Action corrective de l'installation électrique pour améliorer l'évacuation d'eau

ECM02.12.008-01

0/000.160.3501

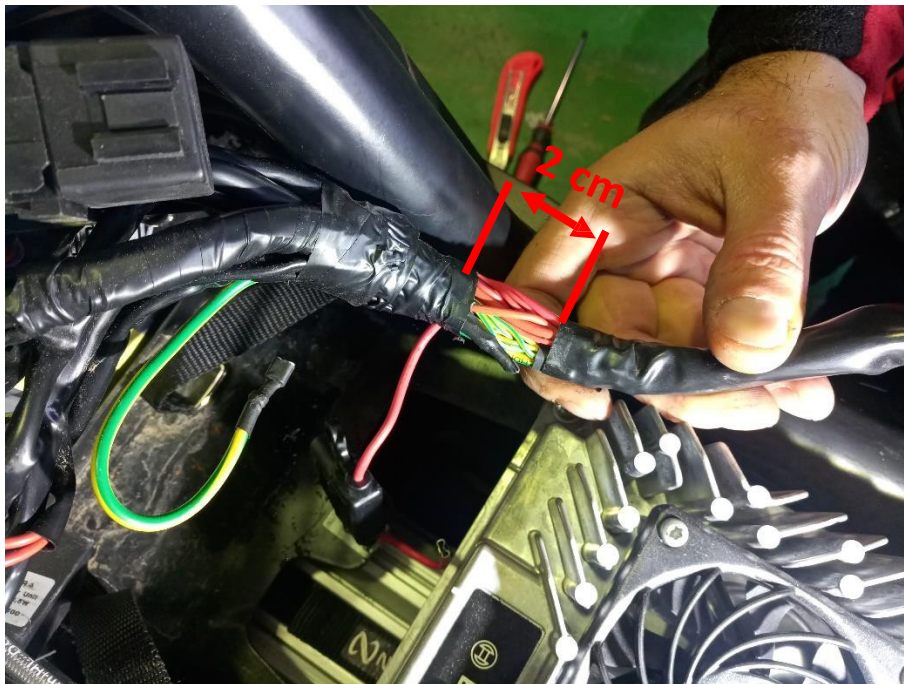
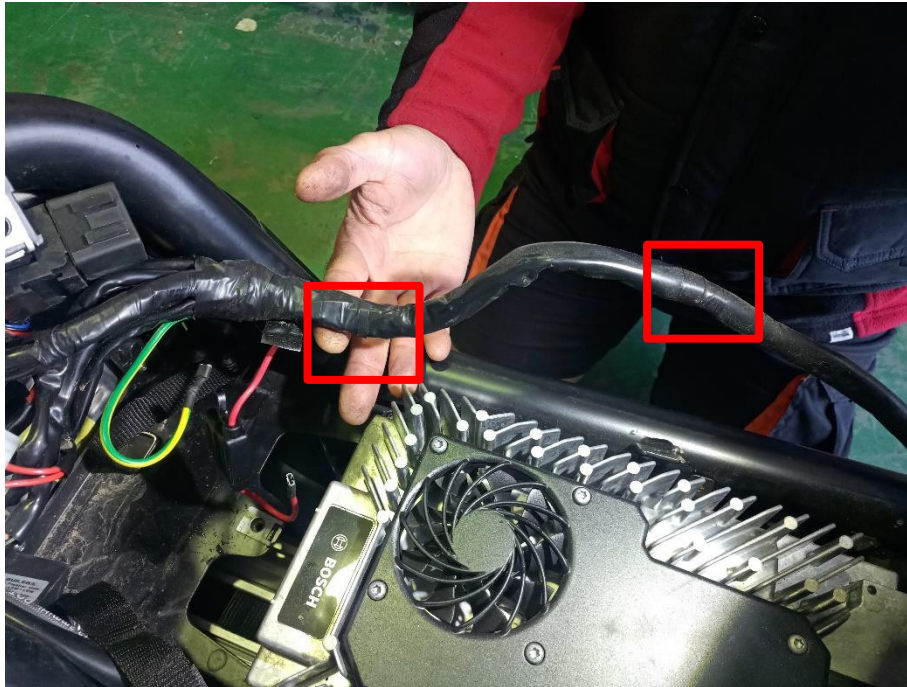
2. Extraire le faisceau des points de fixation qui se trouvent à côté du chargeur pour accéder à la partie inférieure du faisceau.

3. Retirer l'isolant de la partie du faisceau comme indiqué ci-dessous (voir image), jusqu'à laisser visible 2 cm du faisceau.

4. Afin de bien faire évacuer l'eau, il est nécessaire d'ouvrir l'isolant sur 10cm avec précaution. Il est préférable d'ouvrir à l'aide d'un ciseau plutôt qu'avec un cutter. ATTENTION: Il ne faut couper aucun câble.

5. Scotcher la partie de l'isolant coupé pour éviter l'ouverture complète. Il faut scotcher approximativement à 3 cm du début de l'isolant. Nous conseillons un minimum de 3 point de scotch sur les 10 cm ouvert du faisceau.

6. Au moment d'installer de nouveau l'installation, il est obligatoire de laisser la partie du faisceau ouverte le plus bas possible afin de permettre une meilleure évacuation d'eau.
7. Installer de nouveau la batterie de 12V, fixer le faisceau dans les points de fixation et monter le couvercle supérieur du chargeur.
